三島駅南口周辺開発 地下水対策検討委員会

第10回委員会

-三島駅南口東街区市街地再開発
事業の進捗状況等について-

令和7年1月31日(金)

(1) 通水口の構造について

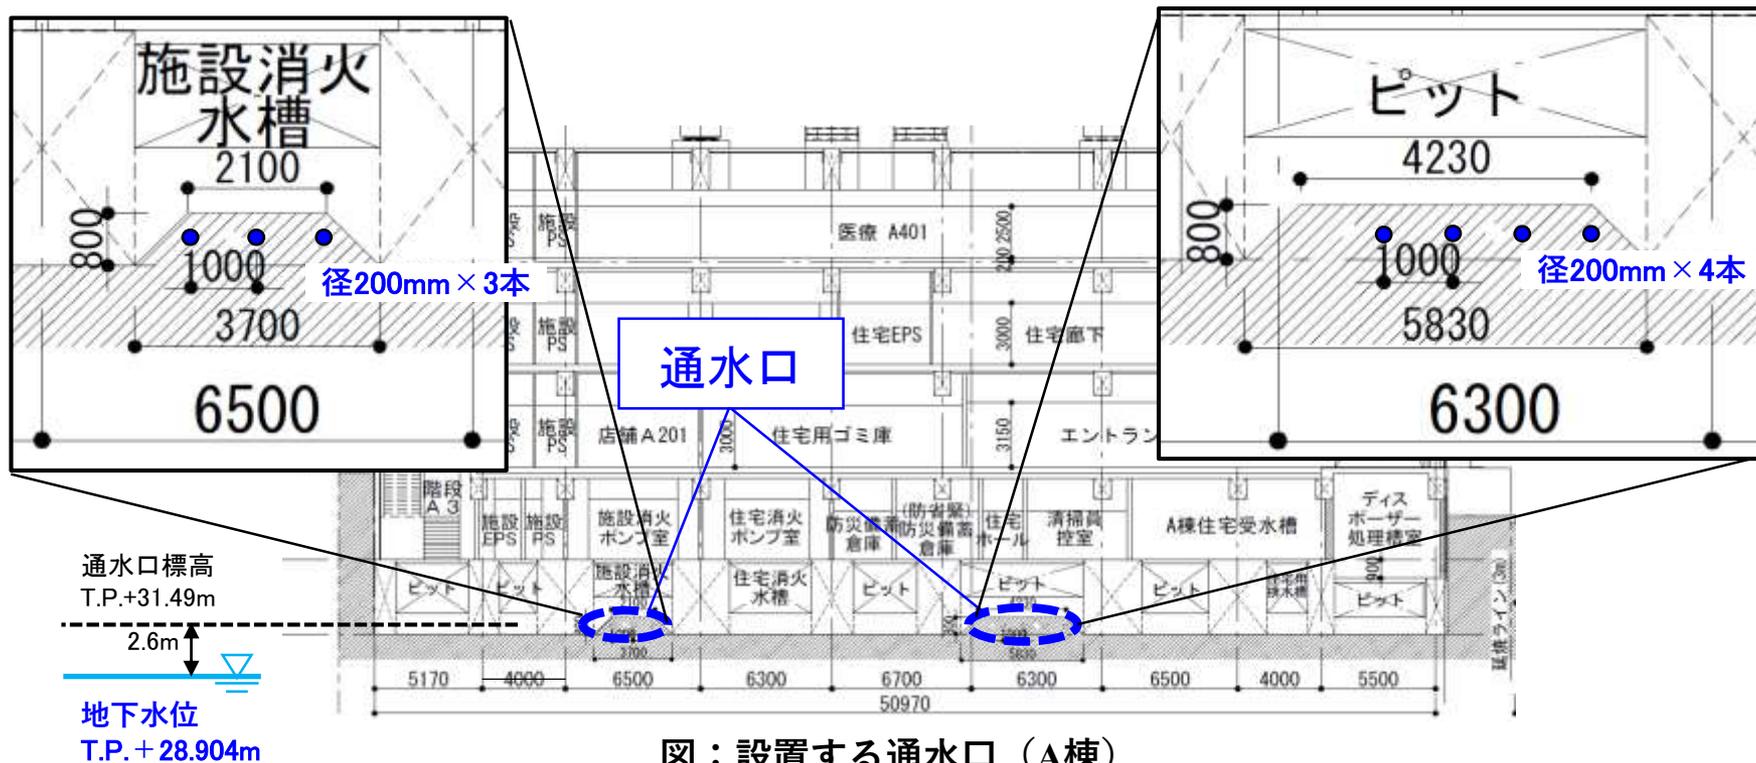
- A棟には、建物を南北方向に連なる通水口を**2箇所**設置
- 通水口の設置標高はT.P.+31.49mであり、地下水位が高かった2020年の**最高地下水面**に対し、**約2.6mの離隔距離を確認**
- 想定外の地下水位上昇の際には、砕石の中に設置する**有孔管**が集水し、**地下水の流れを分断しない**ような設計であることを確認

図：親杭横矢板計画（事業者提案書に加筆）

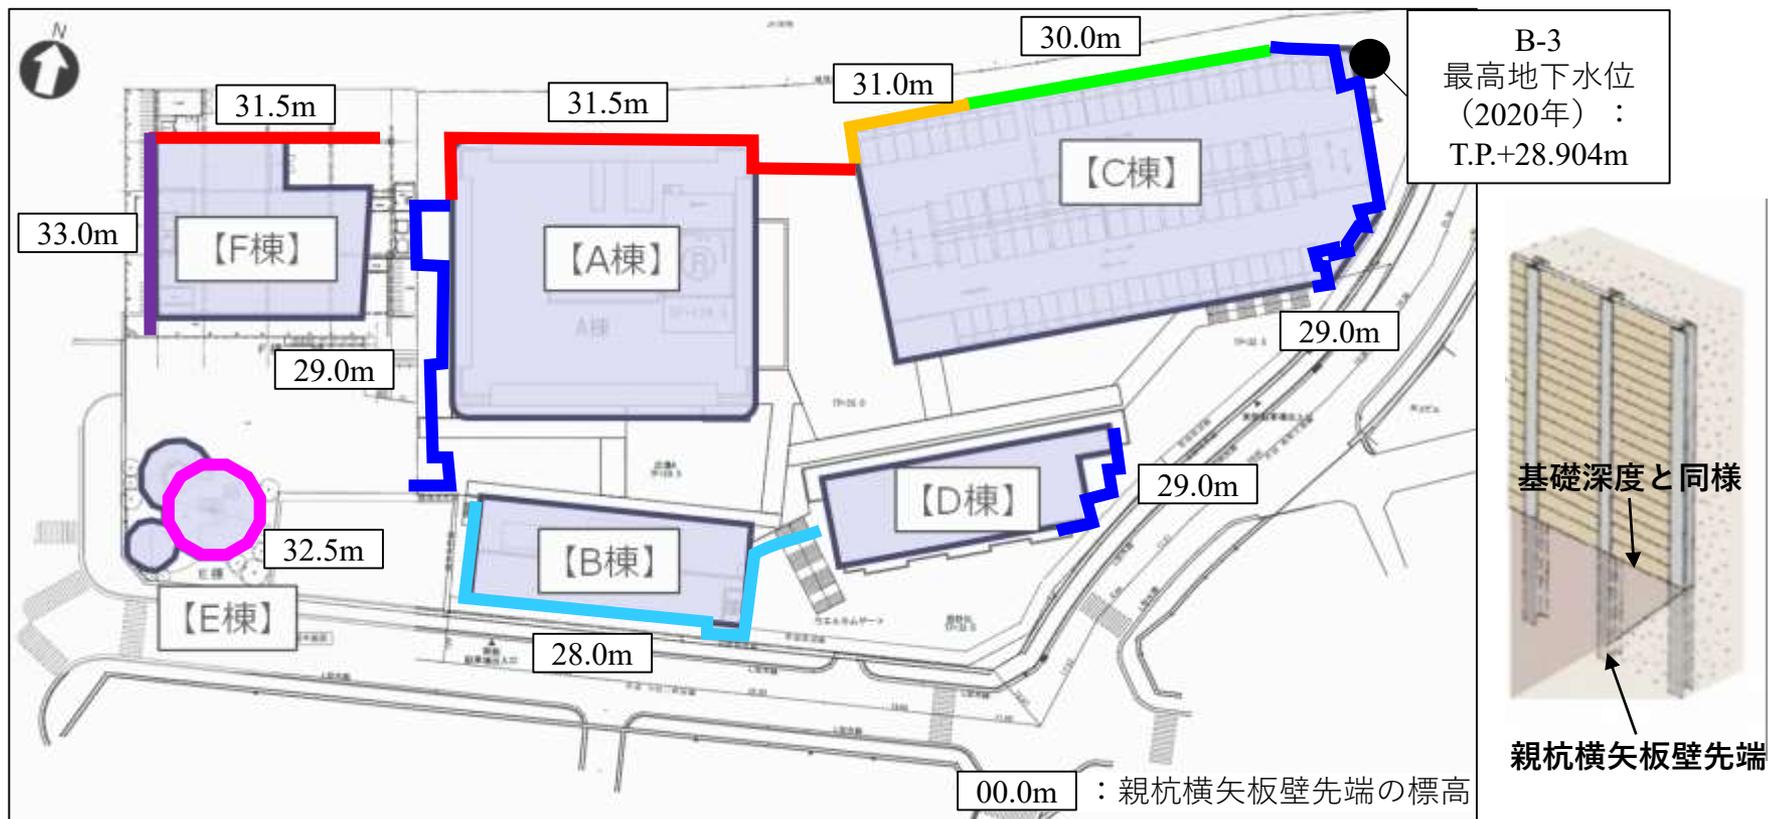
- ・ 建物各棟の親杭横矢板壁の深度の違いにより、地下水面までの距離が異なる。
- ・ 既往最高地下水位※1と親杭横矢板壁の先端の差※2（A棟:0.1~2.6m、B棟:-0.9m、C棟:0.1~2.1m、D棟:0.1m、E棟:約3.6m、F棟:約2.6~4.1m）を確認

図：A棟の親杭横矢板計画（事業者資料に加筆）

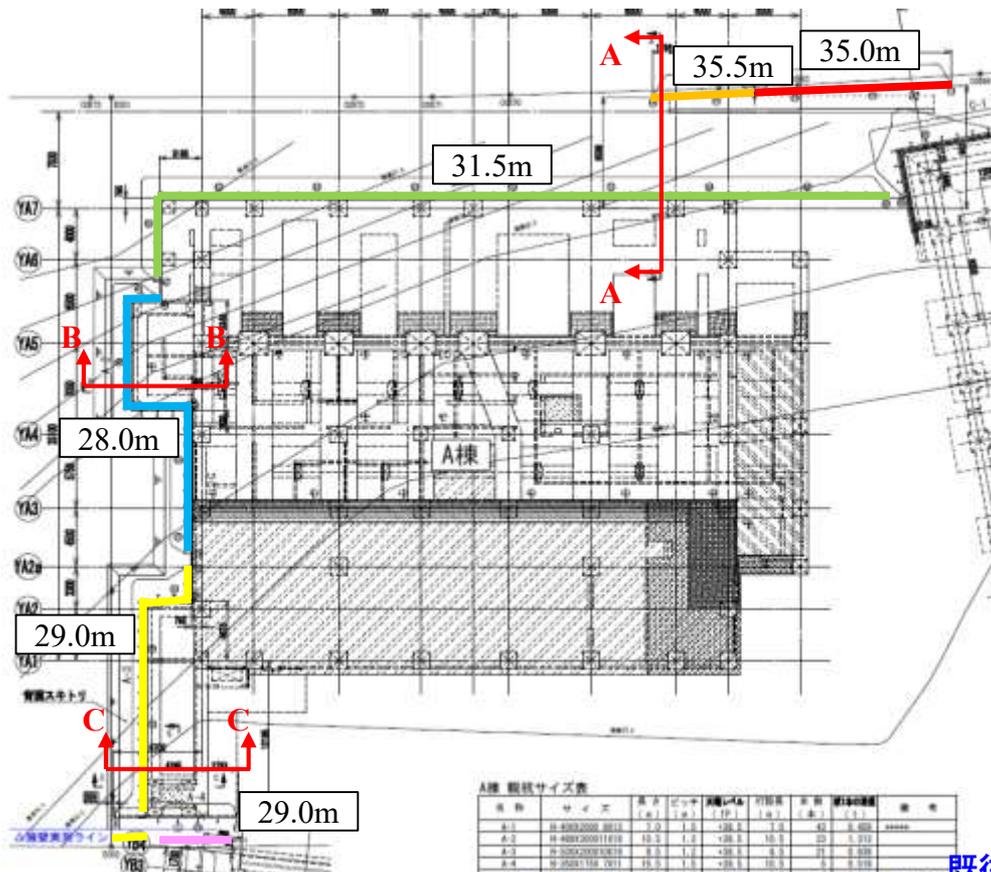
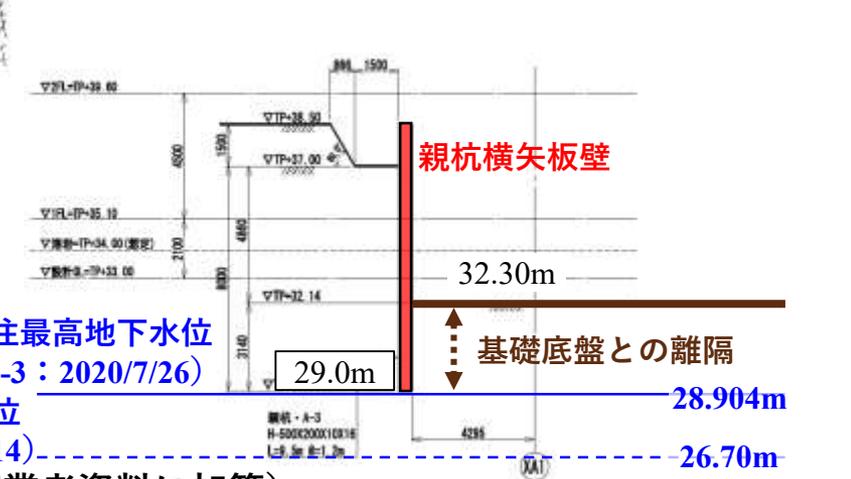
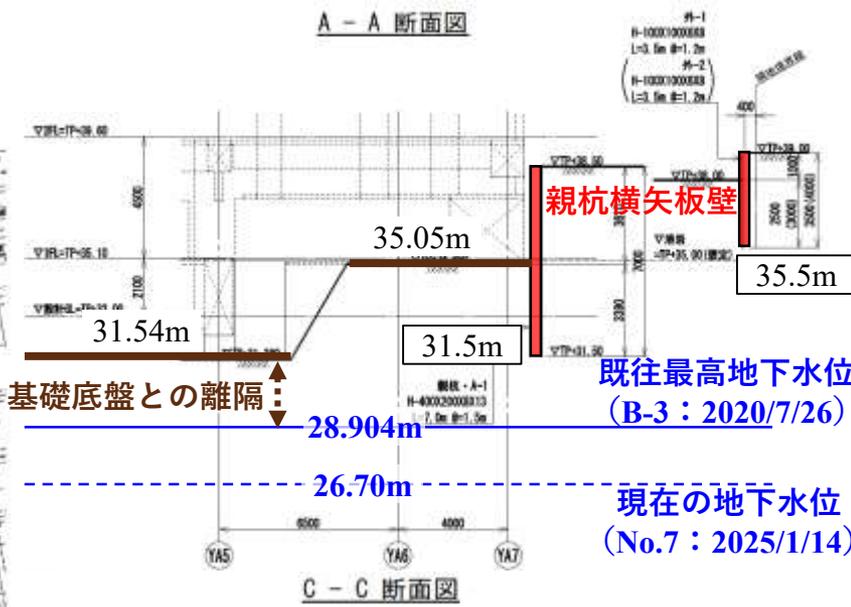
既往最高地下水位 (B-3 : 2020/7/26) 28.904m
 現在の地下水位 (No.7 : 2025/1/14) 26.70m

図：地下水モニタリング井戸位置図

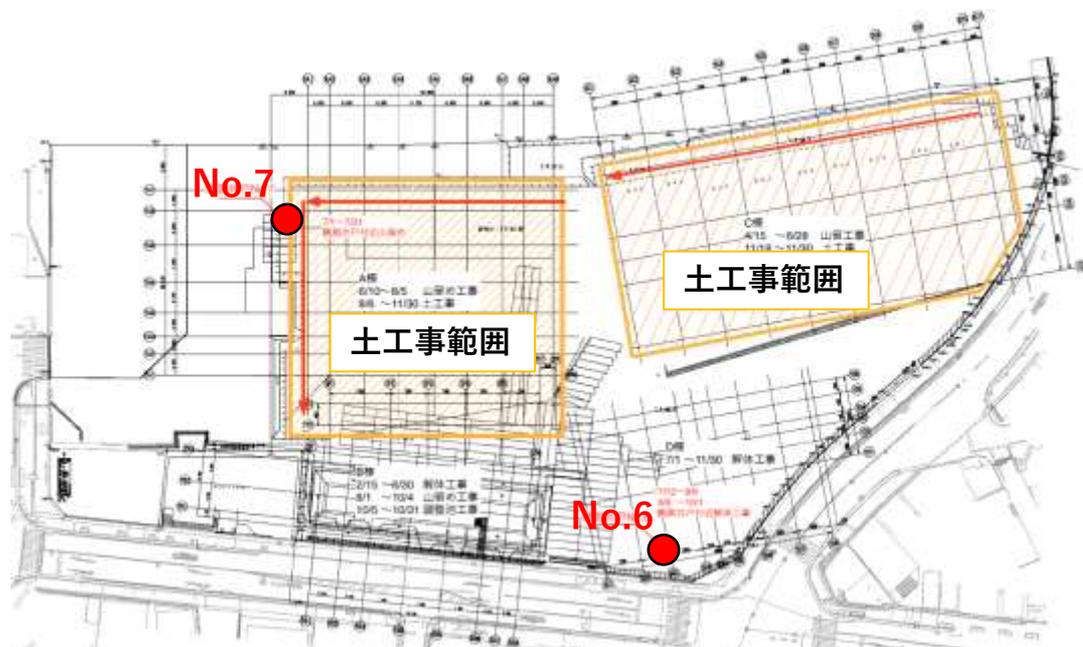
- 2023年5月よりNo.6・No.7地点でモニタリング開始（地下水の流れの上流・下流に設置）
- 調査項目：水位、pH、濁度、水温、電気伝導率 ※結果は三島市HPにて公表
- 掘削を伴う基礎工事が完了するまでは、自動計測機による常時計測を実施

- 2023年5月よりNo.6・No.7地点でモニタリング実施（継続中）
- 調査項目：水位、pH、濁度、水温、電気伝導率 ※結果は三島市HPにて公表
⇒1時間に1回の自動測定を実施
- 掘削を伴う基礎工事が完了する2026年秋頃までは、自動計測機による常時計測を実施
